改善箇所説明図

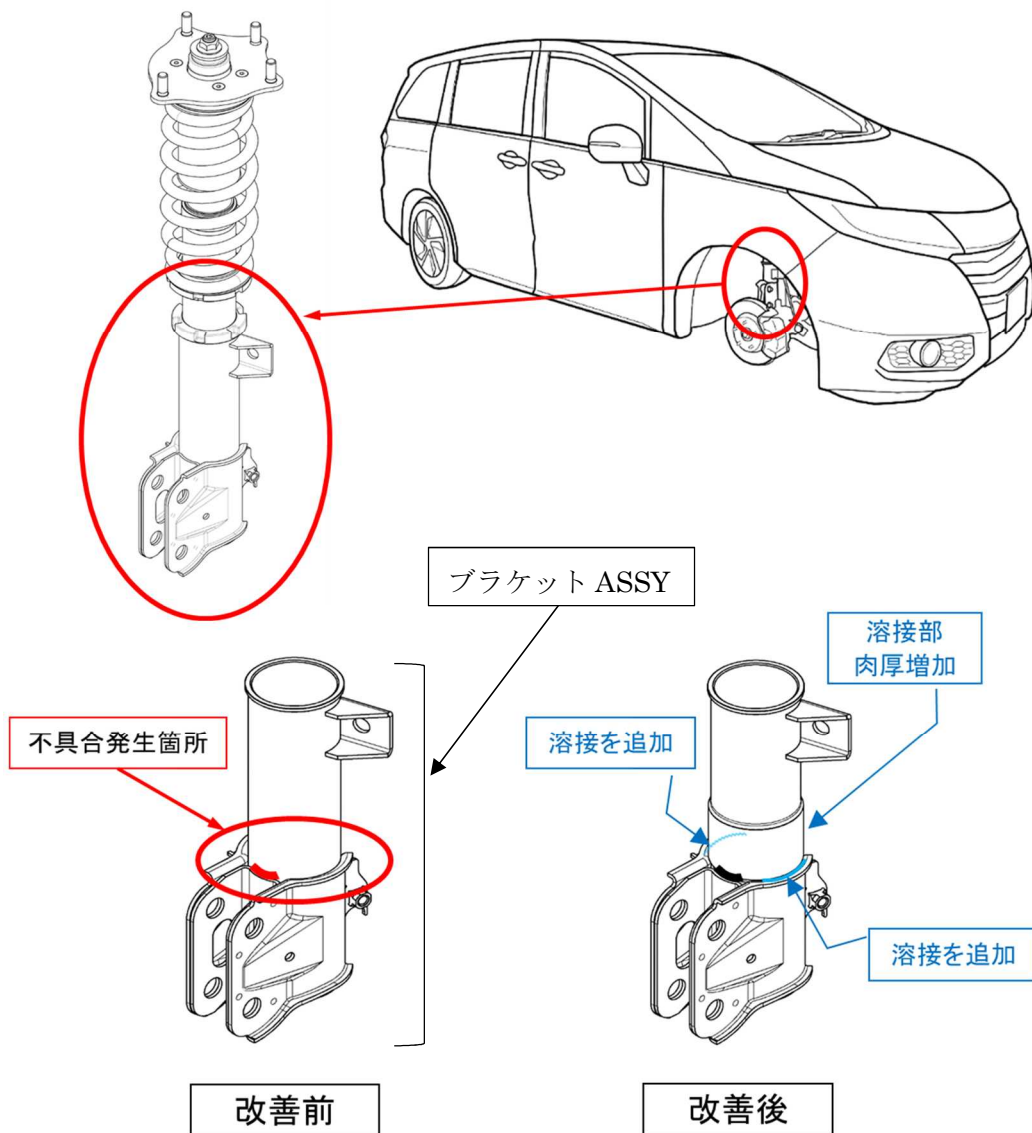
不適合発生箇所

ショックアブソーバーのブラケット ASSY の設計が不適切なため、ハンドル据え切り操作時の繰返しの負荷により、当該部品の溶接部に亀裂が生じることがある。

そのため、そのままの状態で使用を続けると亀裂が進行し、最悪の場合、ショックアブソーバーのブラケット ASSY が破断し走行不能になる恐れがある。

改善内容

ブラケット ASSY を対策部品と交換する。

識別：ブラケット ASSY に貼付の警告ラベルに印字されている製造ロット記号に「R」を追加する。
